## CONTRIBUTION SUITE À L'ÉTUDE DE VITESSE RÉALISÉE PAR LE DÉPARTEMENT SUR LA RD7N EN MAI 2023 - Novembre 2023

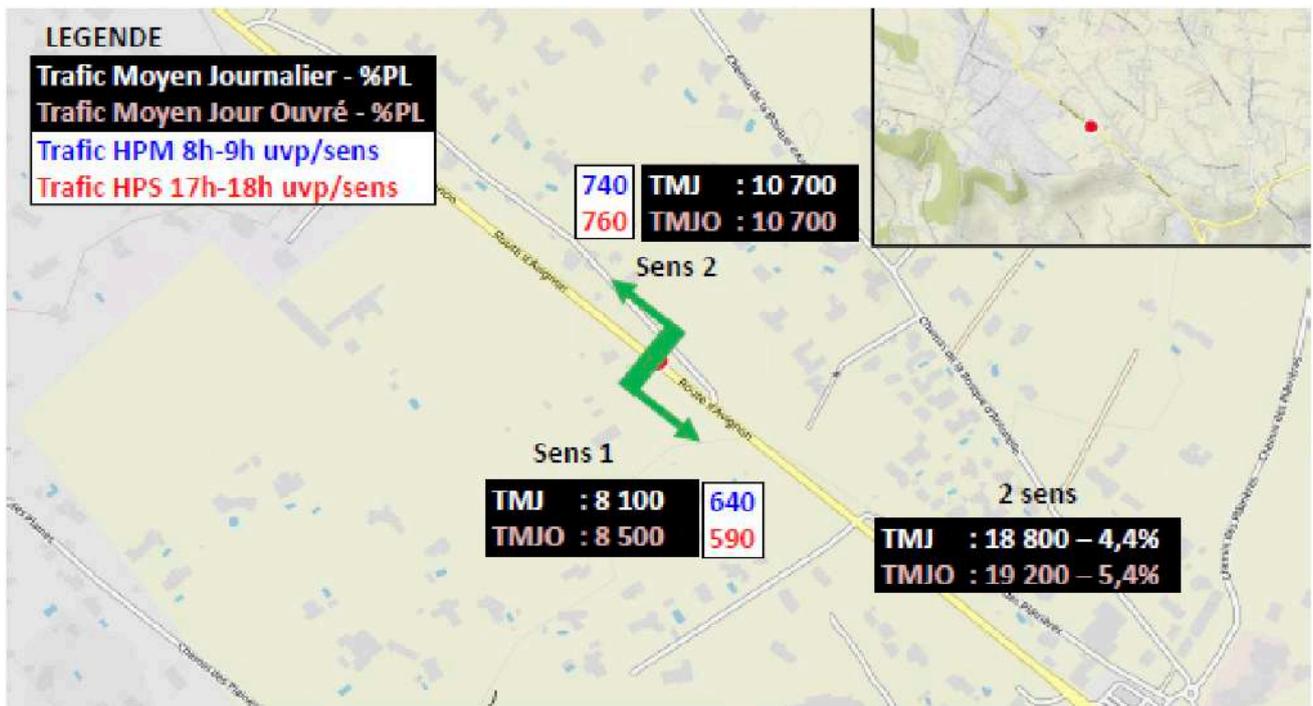
Cette étude a été effectuée en un seul point et à quelques mètres d'un panneau de limitation 70 km/h existant.

Il y a un 1km380 entre la sortie de Célony et le rond-point d'Antonelle. Le pic de vitesse dans ce sens, vers le sud-est est théoriquement atteint à 690 m en sortie de Célony.

Il y a 1km40 entre le rond-point et le panneau 70km/h qui se trouve avant l'entrée de Célony. Le pic de vitesse en direction du nord-ouest est donc en principe à 520m minimum du rond-point.

**Si une seule prise de vitesse doit être effectuée à l'avenir, c'est dans cette zone qui correspond à celle ou sans appareil de mesure, on peut déjà constater les excès.**

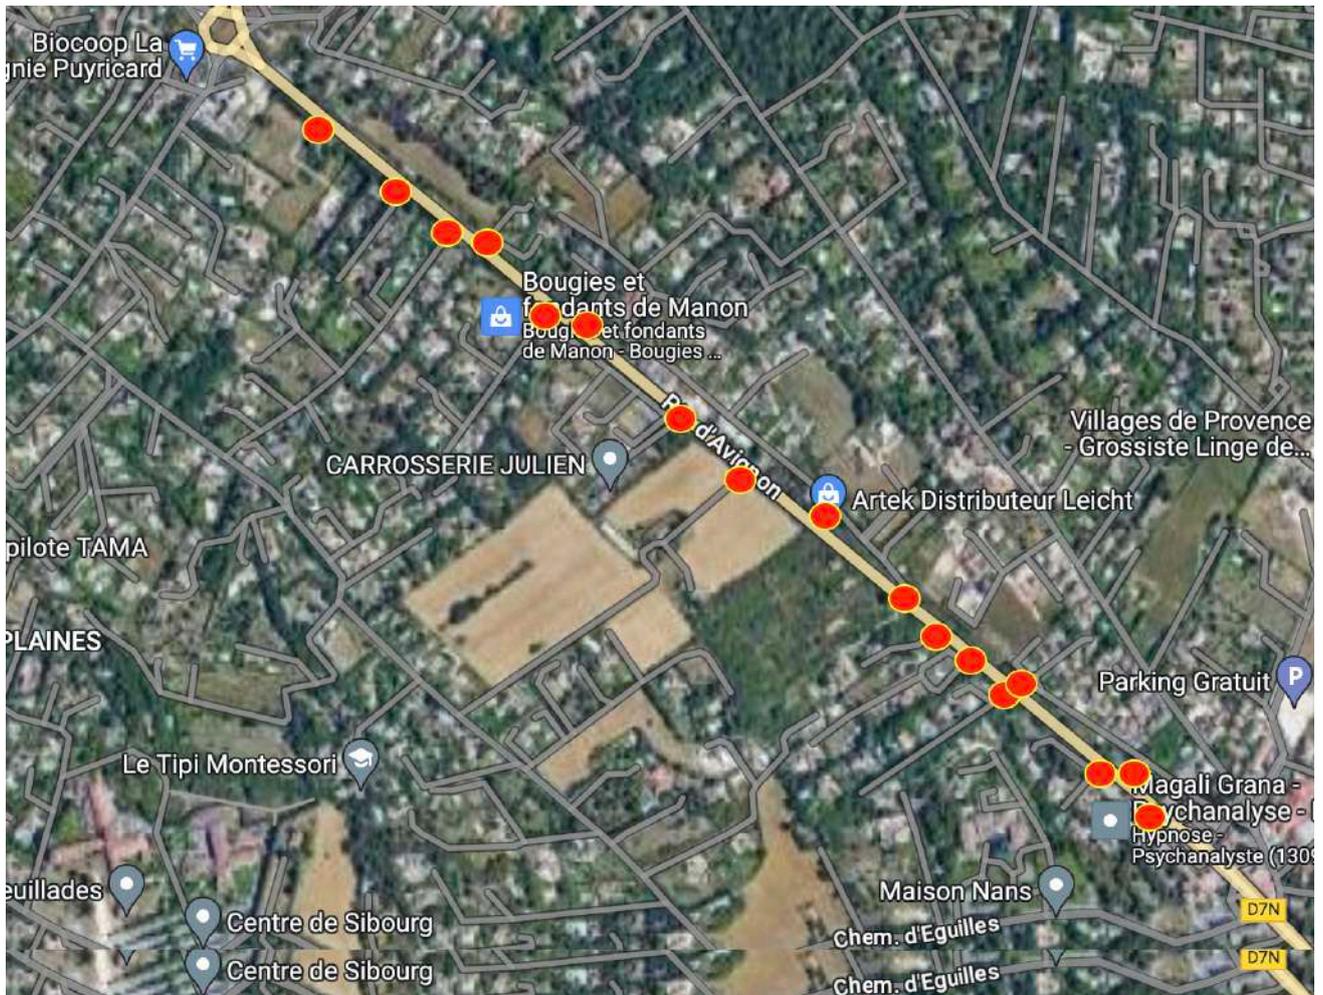
Si on regarde les chiffres du nombre de voiture entrant dans Célony ou en sortant, on peut constater que ce nombre n'est pas le même. Sur une même journée, le trafic moyen journalier est de 8 100 véhicules allant vers Célony et 10 700 véhicules en sortant. On peut donc supposer ou en déduire qu'il y a 2 600 véhicules qui prennent des chemins de traverse pour éviter les bouchons du matin situés à cet endroit. Une partie de ces véhicules se trouve sans aucun doute dans le chemin des plâtrières, une autre dans celui du chemin de Saint martin et celui des Plaines. Ces chemins dont certains comme celui des plâtrières sont également bouchés le matin ne sont pas du tout conçus pour la circulation et dont certains sont interdits d'accès sauf riverains.

**Nous demandons d'autres points de mesures sur la déviation de la Calade, le chemin de saint Martin et le chemin d'Antonelle pour comprendre pourquoi 8000 véhicules circulent dans un sens et 10 000 dans l'autre. Est-ce qu'ils utilisent ce shunt ?**
